ÚZEMNÍ PLÁN MĚSTA BRNA

Textová část Odůvodnění

Kapitola 18 Rozhodnutí o námitkách (včetně odůvodnění)

Svazek Nc18 *(bez osobních údajů)*

Srovnání stávajícího výhledu a výhledu po umístění 16 m vysoké budovy, kterou připouští Návrh ÚPmB

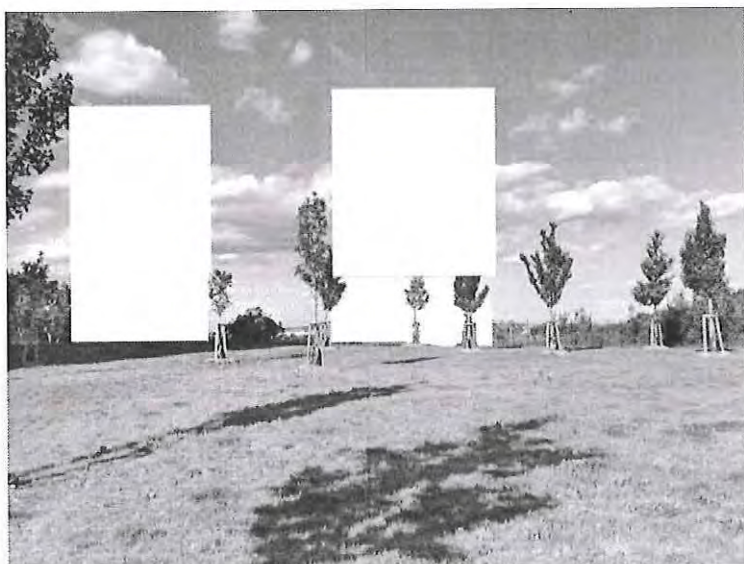
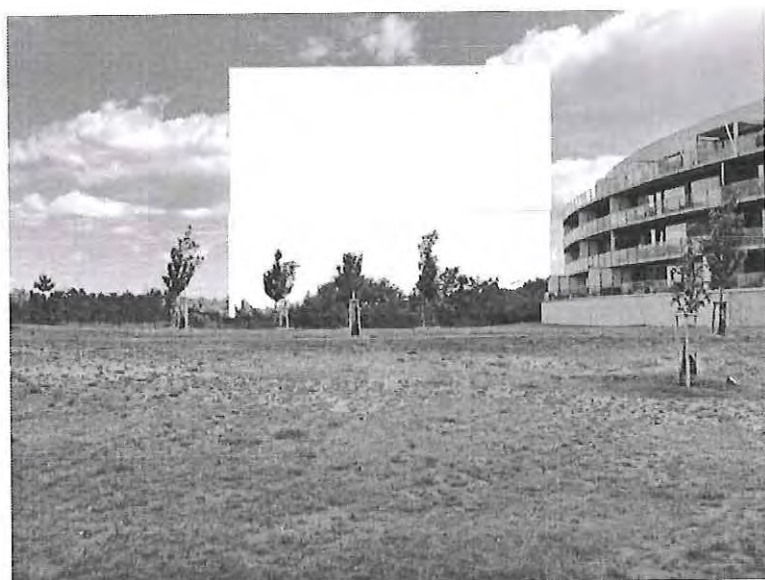
Podatel se nachází ve srovnatelné situaci se žalobcem v kauze územního plánu obce Byšice, kdy je zasaženo do jeho vlastnického práva a legitimního očekávání. Upravený ÚPmB zasahuje do jeho vlastnického práva (snížení hodnoty nemovitosti) a práv souvisejících (pohody bydlení), a to změnou funkčního využití a výškové hladiny zástavby v Dotčeném území, konkrétně vymezením plochy smíšené obytné C/v3 na místě stávajících ploch čistého bydlení (BC) a krajinné zeleně všeobecné (KV), vyjma pozemků parc. č. 1340/23, 1343/1 a 1330, které jsou v Upraveném ÚPmB součástí stabilizovaných ploch lesní zeleně (L), a tedy jsou srovnatelné s původním funkčním využitím plochy krajinné zeleně všeobecné. V Upraveném ÚPmB přitom

nejsou uvedeny žádné relevantní důvody odůvodňující takovou zásadní změnu, dokonce nevyplývá ani z urbanistických, architektonických a estetických požadavků na územní plán, což Podatel podrobně popsal výše.

Srovnání stávajícího výhledu a výhledu po umístění 16 m vysoké budovy, kterou připouští Návrh ÚPmB

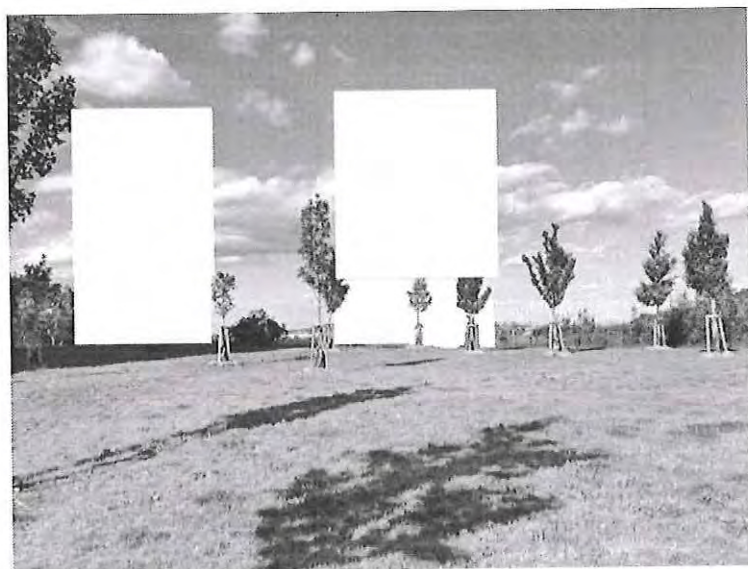
Upravený ÚPmB totiž nechrání pouze pohledy na vedutu města, ale i pohledy opačným směrem. Dotčené území se přitom nachází těsně za hranicí pohledově významného území (viz výkres „5.0 Principy uspořádání krajiny – schéma 1:25000“) a nelze vyloučit, že by nevhodně umístěná zástavba na horizontu mohla tyto pohledy směrem z města narušit. Podatel v této souvislosti poukazuje na fakt, že část Dotčeného území zahrnutého v Upraveném ÚPmB do plochy C/v3 se nachází ve výšce 265-275 m.n.m., přičemž okolní terén směrem k hradu Špilberk a ke Žlutému kopci je nižší (klesá z 265 m.n.m. až na 205 m.n.m.) a ani okolní kopce takovému pohledu z centra města nebrání (turistické mapa se zakreslením vrstevnic a přiložená fotodokumentace). Do pohledů na vedutu města i pohledů opačným směrem tak může zasahovat nejen smíšená obytná zástavba vysoká až 16 m, ale rovněž lokální dominanta vysoká až 25 m, jejíž umístění není vyloučeno, byť je podmíněno souladem s architektonickými a urbanistickými principy, jak plyne z odůvodnění Upraveného ÚPmB týkajícího se možnosti umístění lokálních dominant, a to: **„v urbanisticky definovaných případech (nároží, orientace do náměstí, parku apod.). V případě úrovně 3 je lokální dominantou do 25 metrů, v případě úrovně 4 a 5 je možná lokální dominantou až 40 metrů. U urbanisticky významných situací jako je křížení ulic (nároží), situování stavby na náměstí nebo piazzettě, poloha zástavby naproti parku, podél významných nábřeží městského charakteru apod. je přípustné v souladu s kompozičními architektonickými a urbanistickými principy a s ohledem na sousedící zástavbu umístit dominantu s výšce uvedenými výškovými limity. Umístění dominant v jednotlivých záměrech je možné, nikoli však nárokové, a je závislé na konkrétním posouzení návrhu zejména s ohledem na okolní zástavbu a celkové kompoziční řešení lokality.“³⁵**
